OGGETTO : L.R. 15/2015 art.26, c.5. Adozione variante al piano di bacino stralcio dell'ambito 3 sanremese relativa all'aggiornamento delle fasce di inondabilità del T. Foce, in Comune di Sanremo, a seguito di studi di maggior dettaglio.

PARERE N. 26/2016

*Piano di Bacino stralcio Ambito 3 – sanremese
Torrente Foce*

Riperimetrazione delle fasce di inondabilità
del Torrente Foce in stato attuale
a seguito di studi di maggior dettaglio.

ALLEGATO AL PARERE

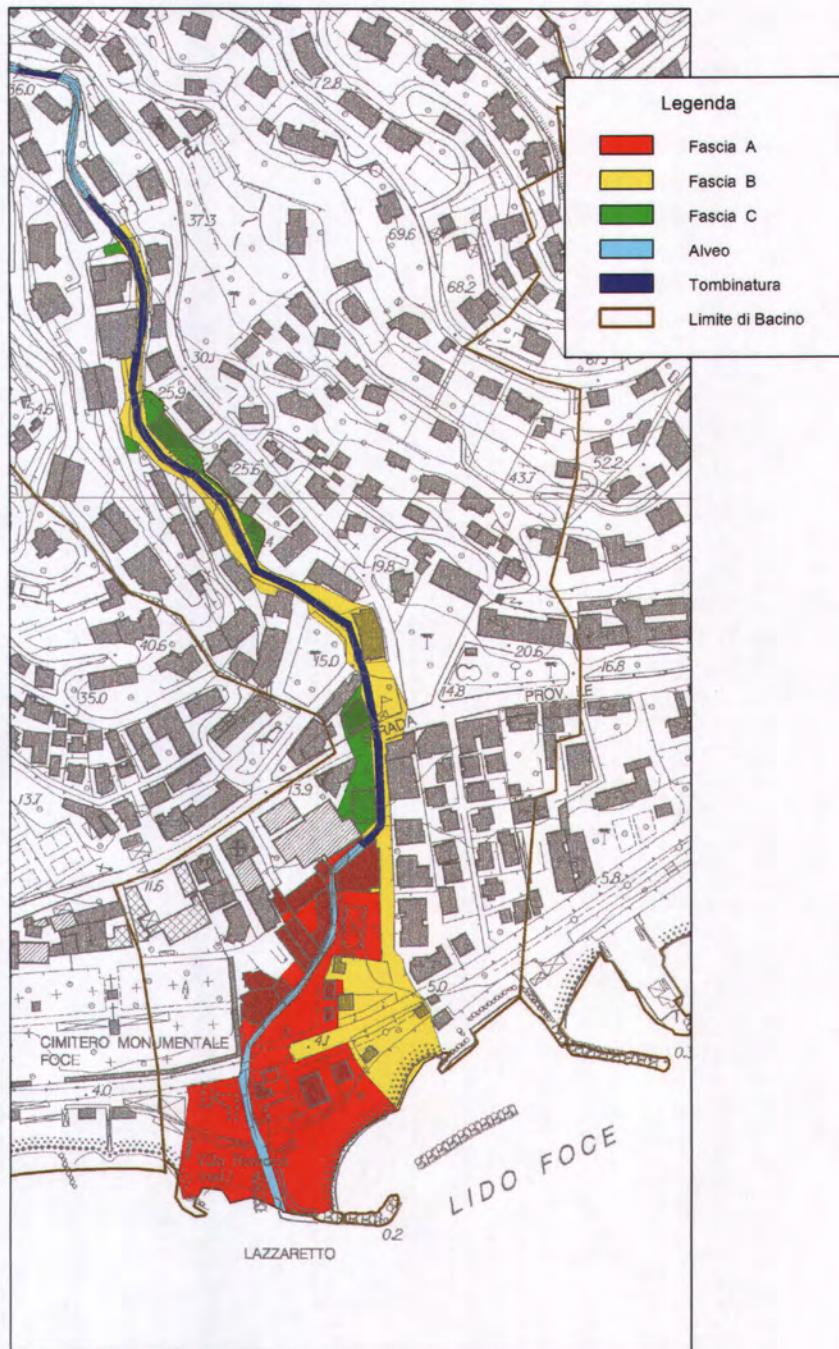
- recepisce quanto proposto dal Comune in termini di Fascia B e C;
- ripristina l'estensione della Fascia A a valle della pista ciclabile quale si trova nel PdB vigente, in quanto maggiormente conforme allo stato dei luoghi;
- inserisce, nelle aree a pericolosità cinquantennale, anche alcuni edifici, in sponda sinistra, caratterizzati da accessi a raso e lambiti dalla fascia oggi in essere.

Il Comitato ha rilevato che, nonostante quanto sopra, lo studio nel suo complesso presenta alcune carenze, sia metodologiche, sia modellistiche e che, pertanto, non è possibile approvarlo nella sua interezza. A fronte della criticità idraulica rilevata, peraltro, non appare necessario richiedere, allo stato attuale, ulteriori approfondimenti di tipo idraulico, in quanto non si evidenzierebbero significative differenze in termini di aree

Peraltro, in virtù dello stato dei luoghi rilevato durante il sopralluogo, nonché in considerazione di quanto emerso nella modellazione del deflusso con sezioni parzializzate e per la carenza della componente cinetica del franco, il Comitato ritiene opportuno l'inserimento in fascia A anche degli edifici in sponda destra del rio limitrofi allo sbocco del Rio Foce dalla tombinatura.

ai sensi dell'art. 26, c. 5, della L.R. 15/2015, parere favorevole in merito alla proposta di variante al Piano di Bacino dell'Ambito 3 sanremese, relativa alla riperimetrazione delle fasce di inondabilità del T. Foce nello stato attuale, come sopra illustrata, riportata nella stralcio cartografico allegato quale parte integrante del presente parere.
